**CHARLEVAL - Pôle Culturel**

Ouvrage(s) : | Ancienne halle ferroviaire

RECAPITULATIF DES OBSERVATIONS AU 30/01/2025

Référence : **54077809/10**

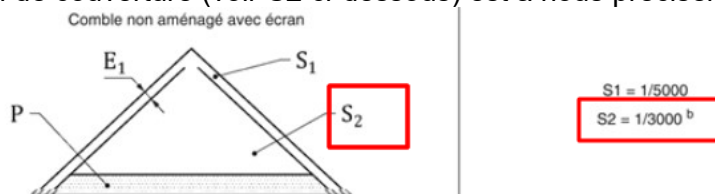
Couvertures Couverture en petits éléments

Conformément à l'article 5.7.2 du DTU 40.21 P1-1, afin de prévenir du risque de condensation sur le faux-plafond, le volume du comble perdu au droit des sanitaires sous écran de sous-toiture est également à ventiler.

A ce titre, le système de ventilation basse et haute du comble perdu, soit le volume sous l'écran de couverture (voir S2 ci-dessous) est à nous préciser
